COMUNE DI MASSA

PROPOSTA DI VARIANTE AL PIANO DI CLASSIFICAZIONE ACUSTICA DEL TERRITORIO COMUNALE

Allegato A

CONTRODEDUZIONI ALLE OSSERVAZIONI

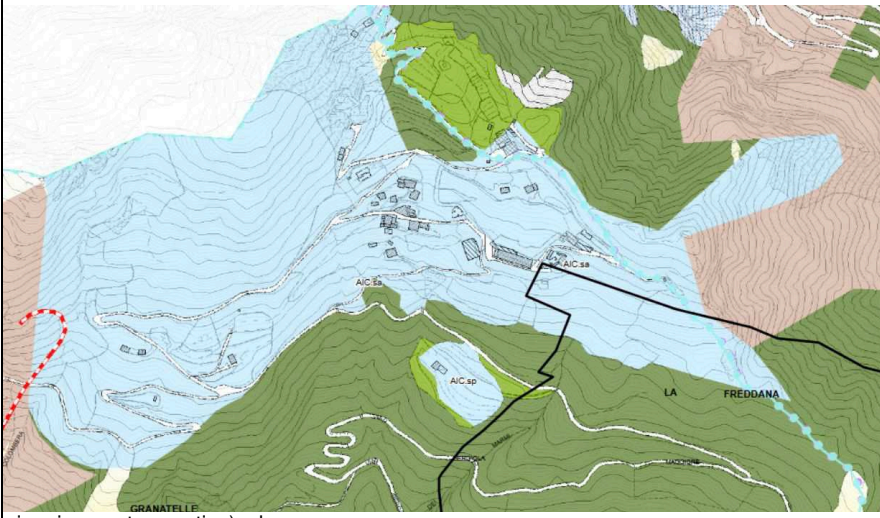
4B	<p>OSSERVAZIONE N° 2 - VIA B.CROCE/ZECCA/P.ZZA MATTATOIO/SARACENI/CERVOLAPITTOLE</p> <p>La Variante al Piano Acustico mantiene queste strade e piazze con i relativi edifici in Classe IV da Piazza del Mattatoio fino alla Piazza Catina e Mario Dazzini; questo appare in contrasto con il fatto che il lato Viareggio di Via B. Croce e la stessa strada risultano classificati in Classe III fino a Via Carducci.</p> <p>a) Si osserva che le caratteristiche delle citate vie e piazze sono caratterizzate da: Traffico Locale, Limitata Presenza Attività Commerciali, limitata presenza di attività artigianali e assenza di attività industriali, assenza di grandi strade di comunicazione, media densità di popolazione.</p> <p>b) Si osserva inoltre che Via Zecca, Via Saraceni e Via Cervolapittola nei tratti considerati in Classe IV sono discontinuità morfologiche tali da poter tranquillamente essere considerate in Classe inferiore rispetto alla classificazione di Via B. Croce da un lato e di Via Galvani dall'altro che è posta alcune decine di metri più in basso.</p> <p>Si chiede di rivedere la classificazione acustica dell'area osservata per tutelare le aree residenziali e di conformarla alla Classificazione in Classe Acustica III date le caratteristiche dell'area in questione.</p>	<p>OSSERVAZIONE N° 2 - RESPINTA</p> <p>Le aree oggetto di osservazione sono inserite, secondo il PCCA vigente, in Classe IV.</p> <p>La Classe IV è stata assegnata alle aree oggetto di osservazione al fine di evitare il contatto tra classi non contigue quali la Classe V assegnata alla parte lato Carrara del Viottolo della Zecca e la Classe III sul lato Viareggio di Benetto Croce, compatibilmente con il reale uso del suolo e degli strumenti di pianificazione urbanistica.</p> <p>Il DPGR 8 gennaio 2014, n. 2/R "Regolamento regionale di attuazione ai sensi dell'articolo 2, comma 1, della legge regionale 1 dicembre 1998, n. 89 (Norme in materia di inquinamento acustico)" all'Art. 4 "Criteri generali per la classificazione acustica del territorio" stabilisce che <i>ai fini del rispetto del divieto di cui all'articolo 6, comma 1, della regionale 1 dicembre 1998, n. 89, non è ammesso il contatto, o comunque una distanza inferiore a 100 metri, tra classi non contigue</i></p> <p>Il DPGR 8 gennaio 2014, n. 2/R "Regolamento regionale di attuazione ai sensi dell'articolo 2, comma 1, della legge regionale 1 dicembre 1998, n. 89 (Norme in materia di inquinamento acustico)" nell'Allegato 1 "Linee guida applicative per la predisposizione dei piani comunali di classificazione acustica", Appendice E "Esempi concreti di discontinuità morfologiche", punto E2 "Schermi acustici artificiali (o naturali)" definisce <i>le discontinuità morfologiche come schermi acustici verticali costituiti da barriere, dune, o altra modulazione del terreno, naturale o artificiale.</i></p> <p>Assegnando la Classe III, come richiesto, alle aree oggetto di osservazione si genera un contatto tra classi non contigue, contravvenendo, come da normativa sopra riportata, all'Art. 4 del II DPGR 8 gennaio 2014, n. 2/R, contatto tra classi non contigue non giustificato né dagli strumenti urbanistici né dal reale uso del suolo.</p> <p>Inoltre la strade Via Caldera, Via dei saraceni, Via Cervolapittola non possono essere considerate discontinuità morfologiche in quanto non si configurano come schermi verticale, etc... come da definizione contenuta al punto E2 del DPGR 8 gennaio 2014, n. 2/R ma piuttosto risultano esse stesse sorgenti di rumore.</p>
